TRANS/WP.29/GRE/2002/44
18 juillet 2002

Forum mondial de l'harmonisation des Règlements
concernant les véhicules (WP.29)

PROPOSITION DE PROJET D'AMENDEMENTS AU PROJET DE RÈGLEMENT
SUR LES SYSTÈMES ADAPTATIFS D'ÉCLAIRAGE AVANT (AFS)

Communication de l'expert de la Pologne

«4.1.1 Réglage dans le sens vertical

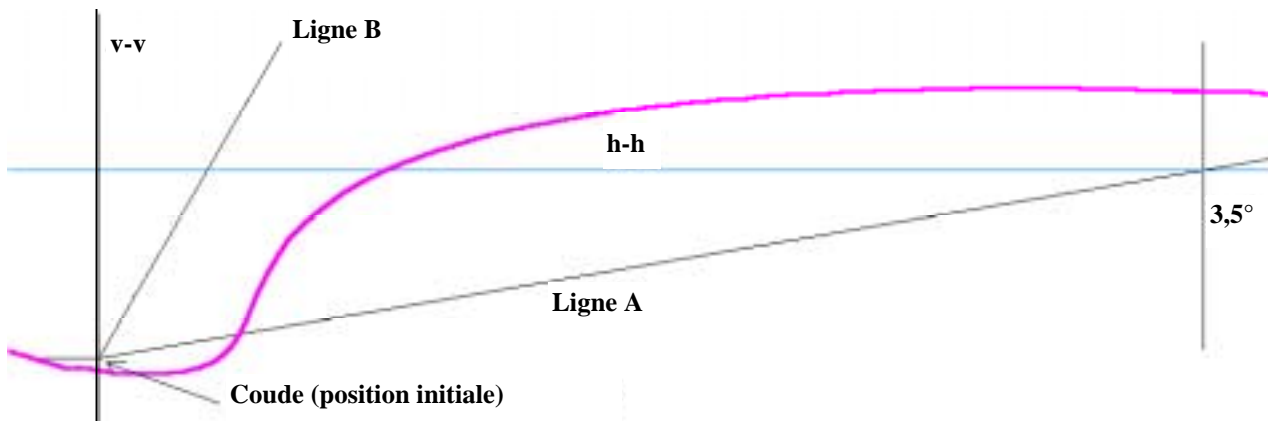
Les coordonnées verticales initiales de la partie horizontale de la ligne de coupure s'obtiennent en faisant la moyenne de toutes les coordonnées verticales des points décrits au paragraphe 3.1 où la valeur $d^2 (\log E)/d\beta^2$ balayée entre 0,5 degré et 4,5 degrés à gauche de la ligne v-v est égale à zéro. Ensuite, on sélectionne les coordonnées verticales se trouvant à $\pm 0,2$ degré et de part et d'autre des coordonnées initiales de la partie horizontale. Dans un deuxième temps, on fait la moyenne de ces coordonnées verticales pour obtenir les coordonnées verticales de la partie horizontale de la ligne de coupure. Enfin, on répète ces différentes opérations jusqu'à obtenir une coordonnée verticale moyenne égale à la précédente.

À l'issue de chaque attribution de coordonnées verticales moyennes à la partie horizontale de la ligne de coupure, l'attribution de coordonnées moyennes à la partie inclinée de la ligne de coupure s'effectue conformément au paragraphe 4.1.2 ci-dessous jusqu'à ce que la coordonnée verticale moyenne soit identique à la précédente.

Figure 1: Configuration de la partie inclinée.»

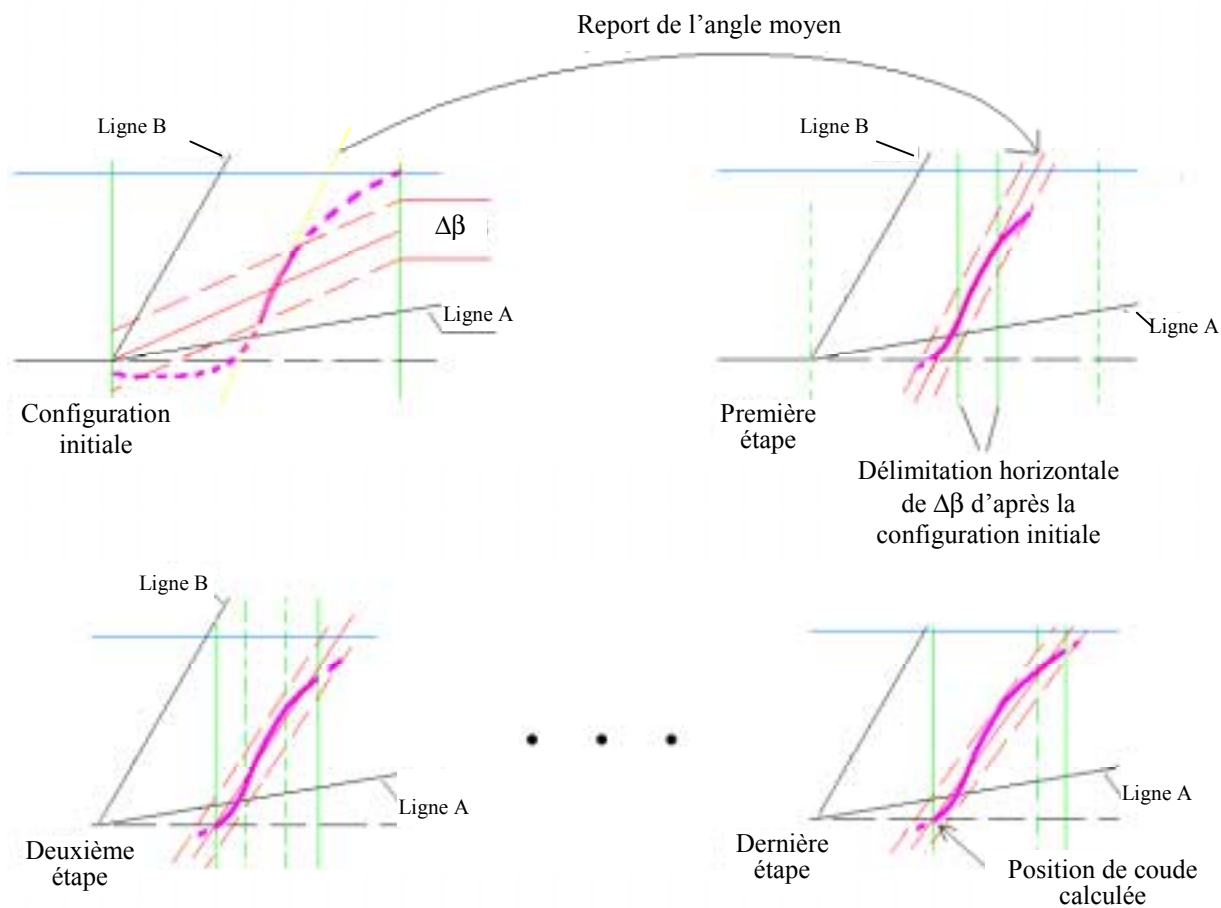
4.1.2 Orientation dans le sens horizontal

Les coordonnées initiales de la partie inclinée (angle et coude) de la ligne de coupure s'obtiennent en faisant la moyenne de toutes les coordonnées des points où la valeur $d^2 (\log E)/d\beta^2$ balayée horizontalement de la ligne v-v jusqu'à 3,5 degrés à droite et verticalement sous la ligne h-h est égale à zéro, les graduations étant au maximum de 0,1 degré. C'est ainsi que l'on calcule la partie inclinée de la ligne de coupure et ses coordonnées (angle et coude). Ensuite, on détermine les points ayant des coordonnées situées à $\pm 0,2$ degré de part et d'autre de la partie inclinée initiale se trouvant sous la ligne h-h. Dans un deuxième temps, on fait la moyenne des coordonnées sélectionnées, comme ci-dessus, pour les appliquer à la partie inclinée de la ligne de coupure. Pour finir, on répète les opérations ci-dessus jusqu'à ce que les coordonnées moyennes de la partie inclinée soient les mêmes que les précédentes.

Cette méthode est illustrée à la figure 1.
